VI. (仮称) 登大路バスターミナルの整備内容の検討経緯

奈良県は、(仮称) 登大路バスターミナルの整備内容の検討について平成 23 年度 (2011) に着手し、名勝奈良公園の保存管理・活用に資する整備となるよう、下記に示すとおり奈良公園地区整備検討委員会及び奈良公園地区整備検討部会における検討プロセスを踏みながら、その整備内容の検討を進めてきた。また、整備内容の検討の進捗状況に応じて、文化庁との協議を行ってきたところである。

3-3. 平面図

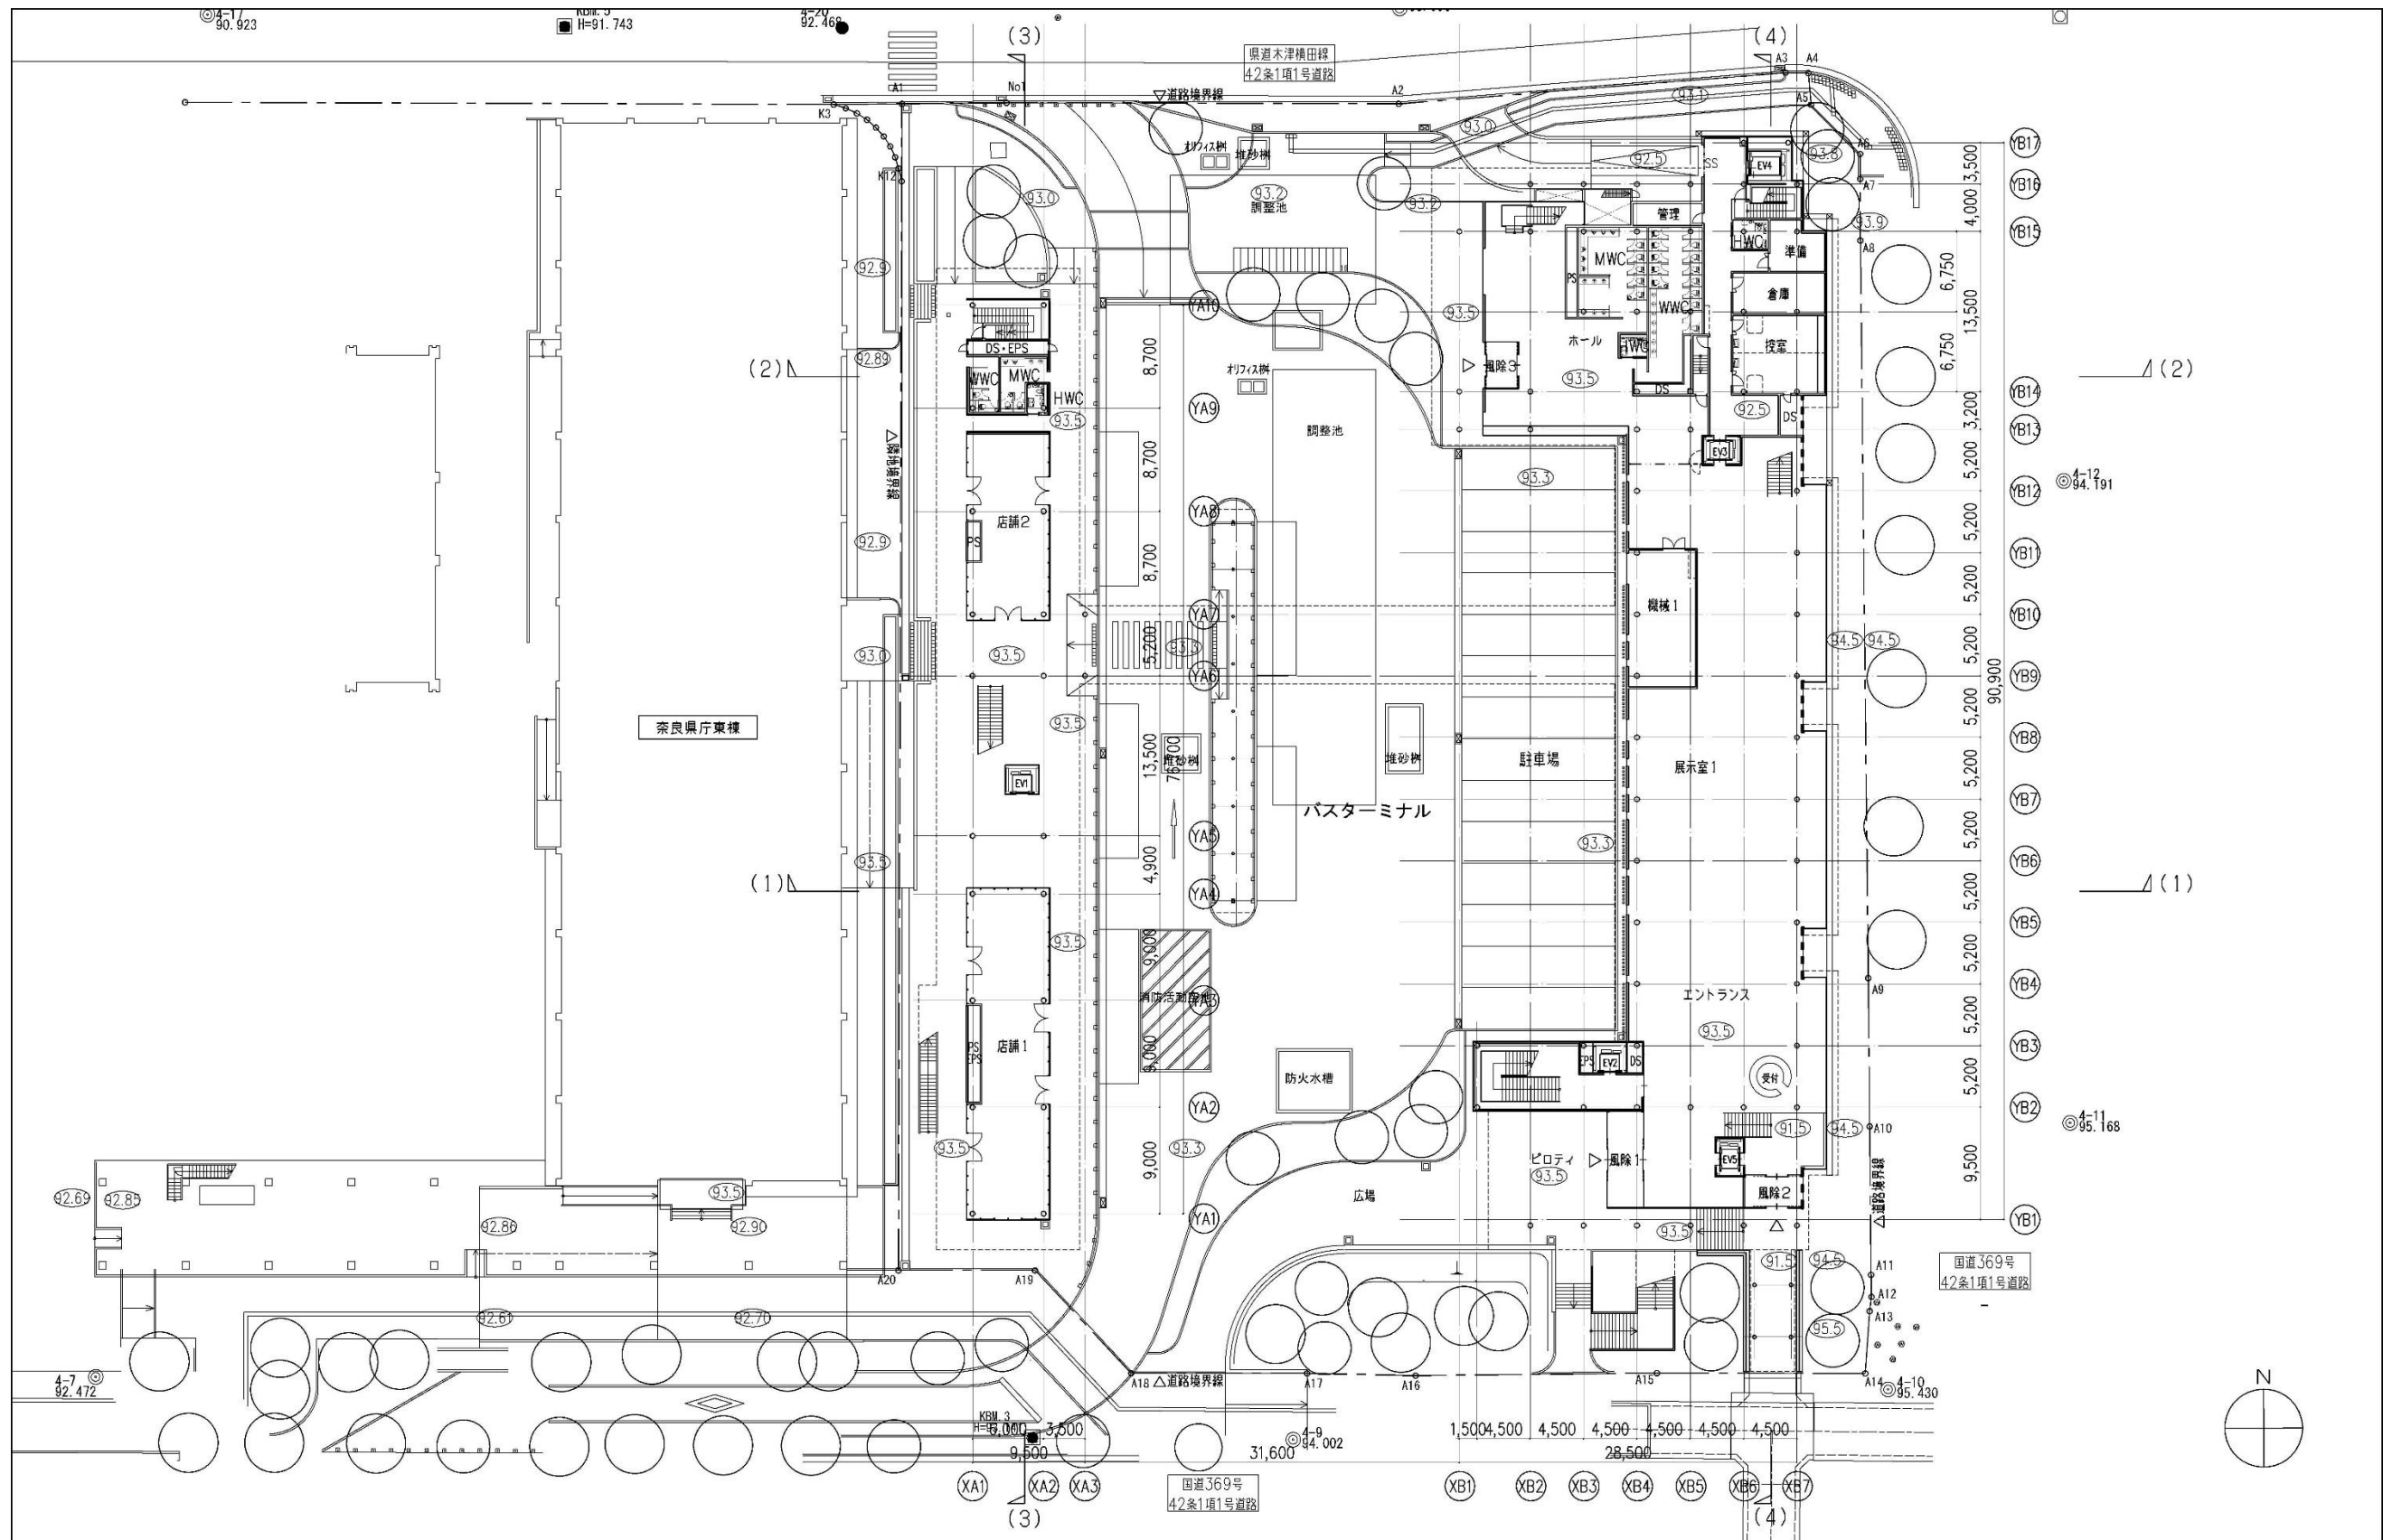
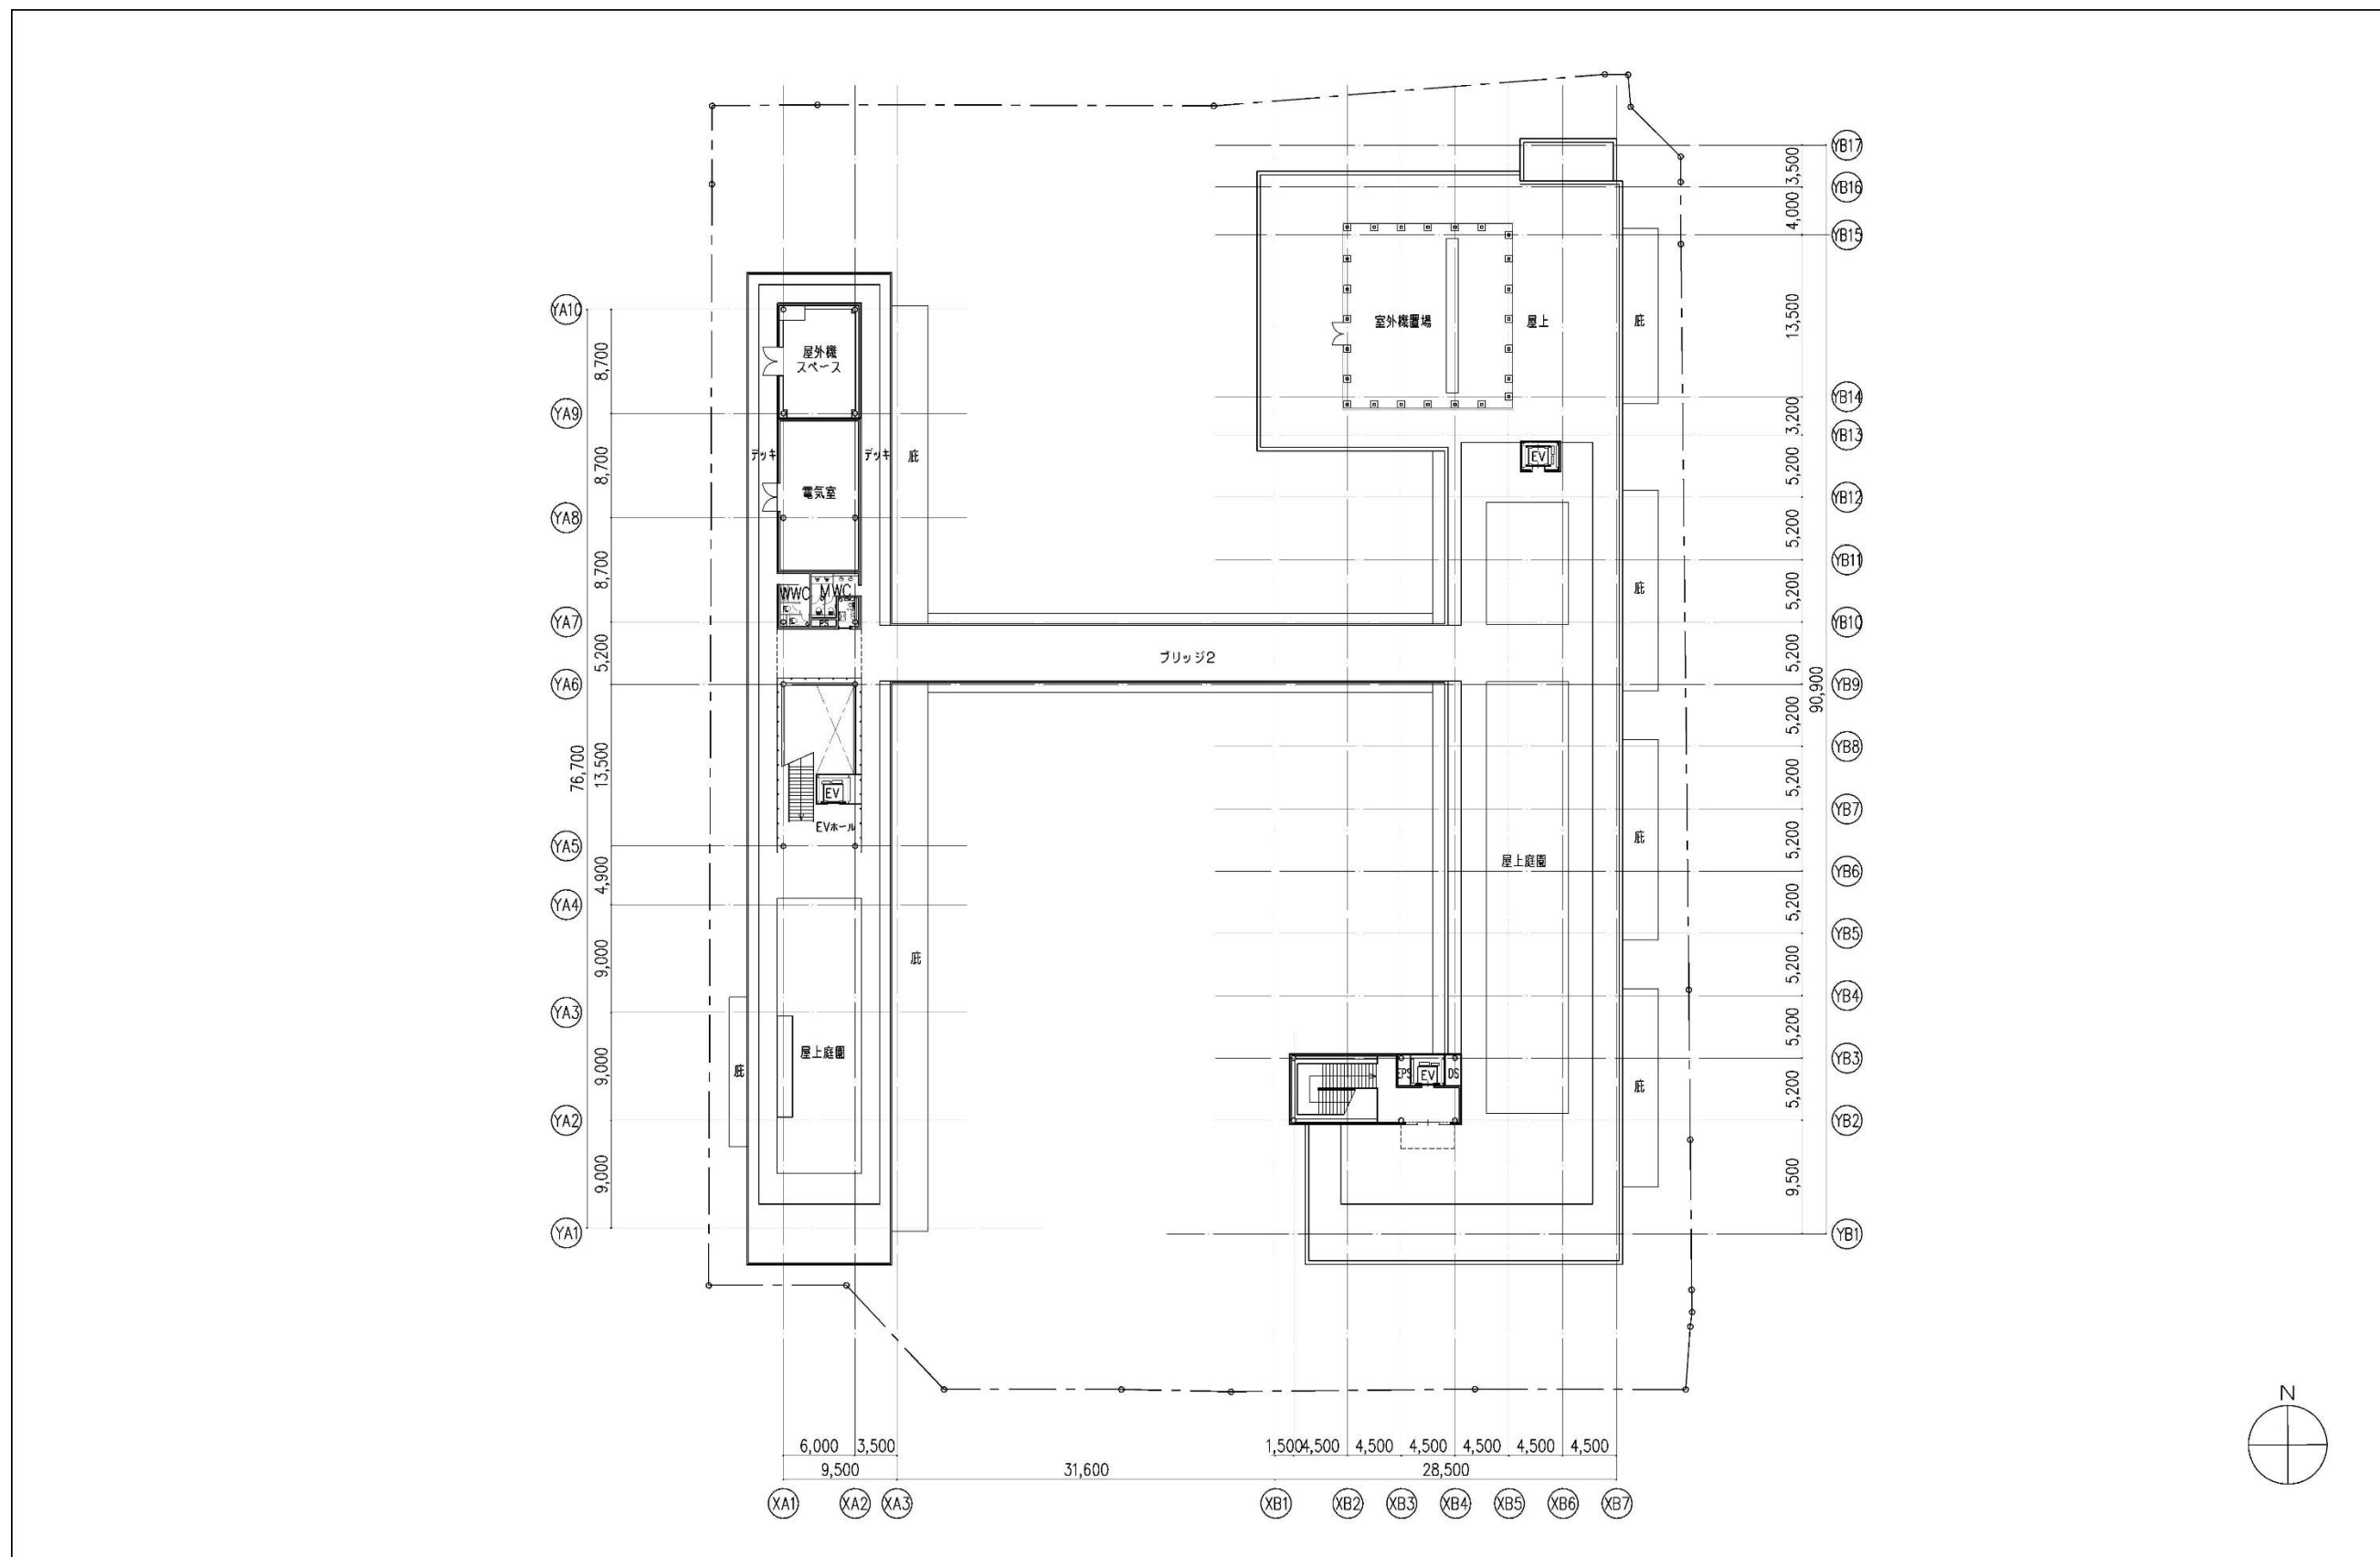
5 月	第 1 回奈良公園地区整備検討部会		<ul style="list-style-type: none"> ・ターミナルは一帯の景観を構成する重要な要素である。周辺の風致景観を損なわないよう、意匠形態のデザインに十分留意する必要がある。 ・観光誘致を全面にだすのではなく、成り立ち等、計画地の有する価値を丁寧に拾い上げながら、次世代につなげられる質の高いものを検討する必要がある。 	
	7 月	第 8 回奈良公園地区整備検討委員会		<ul style="list-style-type: none"> ・吉城園とターミナルの範囲だけでなく、奈良の町全体からここをどう位置づけるかという広い目で見たと、風致景観の保存、活用のあり方を検討すべきである。 ・検討を進めていくプロセスは、チェック機能も含めて、しっかりとプロセスを経ていくことを考えてほしい。 	
	9 月	第 2 回奈良公園地区整備検討部会 (個別に委員へ意見聴取)		<ul style="list-style-type: none"> ・ターミナルの規模が大きいため、歩行者への圧迫感を与えないよう検討すべきである。 ・吉城園との連続性が低いように感じる。マツの植栽や、意匠形態で工夫できる余地がある。 ・講義室のような教育施設を持ち、奈良公園をはじめとした、奈良の歴史を発信、教育する必要がある。 	
	12 月	第 9 回奈良公園地区整備検討委員会		<ul style="list-style-type: none"> ・基本設計を進めることについて概ね了解をいただいた。 ・ターミナルは、奈良市中心市街地の渋滞対策と併せて、奈良公園の中心部への自動車の流入抑制を図るため、そのコントロール機能を果たすという理念が大事である。 ・奈良公園のエントランス部分に、ガイダンス施設やおもてなし施設として歴史文化学習や店舗等があることは、魅力がある。 	
平成 27 年	7 月	第 3 回奈良公園地区整備検討部会	・(仮称) 登大路バスターミナルの基本設計について	<ul style="list-style-type: none"> ・眺望景観への配慮、国道 369 号沿いのまち並みとの調和等、現案には、施設規模や意匠形態等、検討すべき課題がある。 ・屋上緑化は、面積を縮小するとともに、シンプルなデザインとすべきである。 ・県庁舎の近代建築物としての価値を評価し、ターミナルとの連続性に留意すべきである。 ・色彩は、規模等の関係から圧迫感を与えないよう検討すべきである。 	<ul style="list-style-type: none"> ・指摘事項を踏まえ、(仮称) 登大路バスターミナルの基本設計を検討した。 ・具体的には、町並みとの一体感に配慮したデザイン検討(分節化)、屋上緑化のスケール検討、色彩検討等を行った。

8 月	第 10 回奈良公園地区整備検討委員会		<ul style="list-style-type: none"> ・奈良市中心市街地の渋滞対策、奈良公園の中心部への自動車の流入抑制という点からして、これほどの好立地にターミナル機能を整備するという取り組みは評価できる。 ・(仮称) 登大路バスターミナルをハブに、公園利用者の多様なニーズに応えることができる移動システムの検討を並行して進めるべきである。 ・(仮称) 登大路バスターミナルも意匠形態は、東棟の屋上部や緑地の整備による吉城園周辺との調和等、国道 369 号沿いの町並みと調和した規模やデザインが検討課題である。 	
	12 月	第 4 回奈良公園地区整備検討部会		<ul style="list-style-type: none"> ・大宮通り沿いの沿道景観に配慮し、西棟のスケールダウンを図ったことは評価できる。 ・東棟は、情報発信の機能を有しているために規模が大きくなっている。東棟の規模の根拠を明確にするためにも、吉城園周辺等、公園内の機能分担の考え方を整理する必要がある。 	
平成 28 年	1 月	第 5 回奈良公園地区整備検討部会		<ul style="list-style-type: none"> ・西棟屋上の手すりをセットバックし、外観意匠を工夫して周辺景観との調和を図ったことは評価できる。 ・緑地については、奈良公園の植栽計画に基づき、クロマツ疎林ゾーンとして将来的に建造物と周辺景観との調和を図っていくことを明記する必要がある。 ・(仮称) 登大路バスターミナルが果たす機能と都市公園奈良公園における役割分担の整理、施設規模の検討、周辺景観との調和を図るために行った西棟のスケールダウンや東棟の分節化等の基本設計の充実等、整備内容の充実が図られてきている。 ・今までの検討経緯を踏まえ、整備検討委員会での審議、文化庁との協議を進めることとする。 	・(仮称) 登大路バスターミナルの基本設計に関する検討プロセスを踏まえ、整備内容に関する指摘事項に十分留意の上、整備内容の検討を継続することとした。
